修改后（屋顶总平面图）

03-14-4

M1

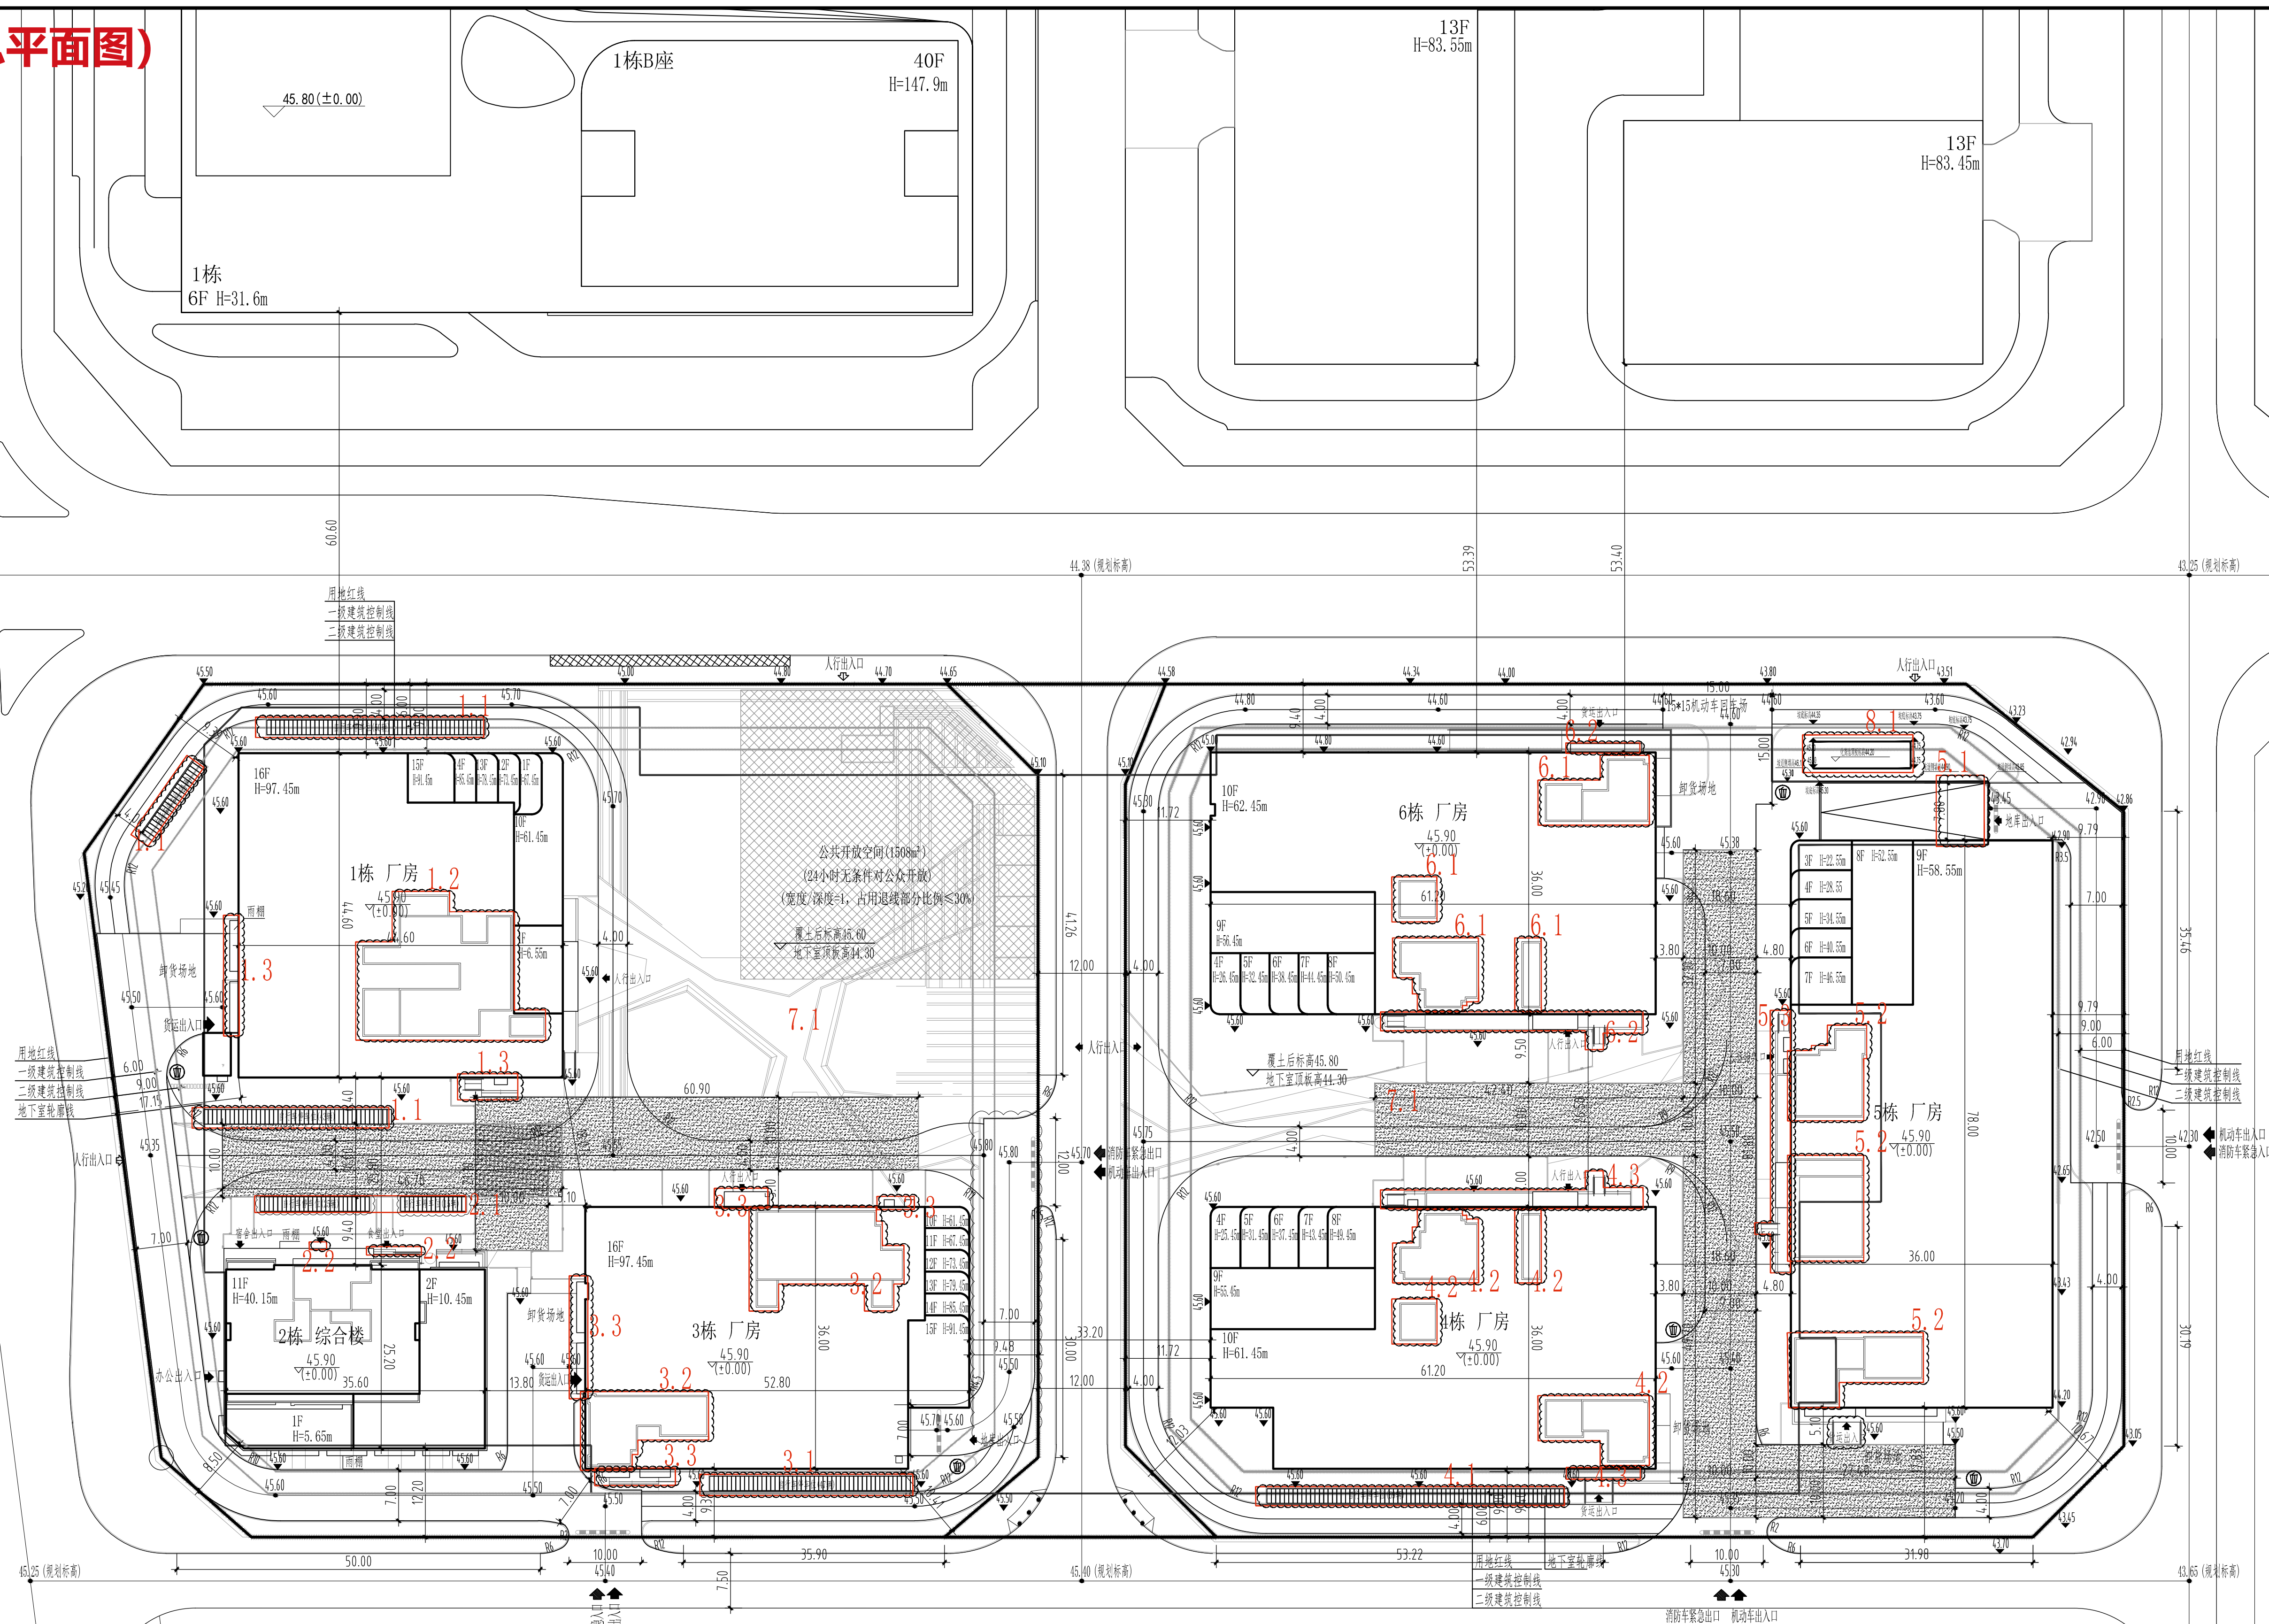
- 1.1、1 栋周边非机动车停车位位置调整；
- 1.2、1 栋屋顶机房轮廓调整；
- 1.3、1 栋出入口雨棚及台阶坡道调整；
- 2.1、2 栋周边非机动车停车位位置调整；
- 2.2、2 栋屋顶机房轮廓调整；
- 3.1、3 栋周边非机动车停车位位置调整；
- 3.2、3 栋屋顶机房轮廓调整；
- 3.3、3 栋出入口雨棚及台阶坡道调整；
- 4.1、4 栋周边非机动车停车位位置调整；
- 4.2、4 栋屋顶机房轮廓调整；

- 4.3、4 栋出入口雨棚及台阶坡道调整；
- 5.1、5 栋旁地下室出入口坡道起坡点位置及标高调整；
- 5.2、5 栋屋顶机房轮廓调整；5.3、5 栋出入口雨棚及台阶坡道调整
- 6.1、3 栋周边非机动车停车位位置调整；
- 6.2、3 栋屋顶机房轮廓调整；
- 7.1、根据景观设计，更新图中景观铺装线。
- 8.1、5 栋北侧化粪池顶板标高修改
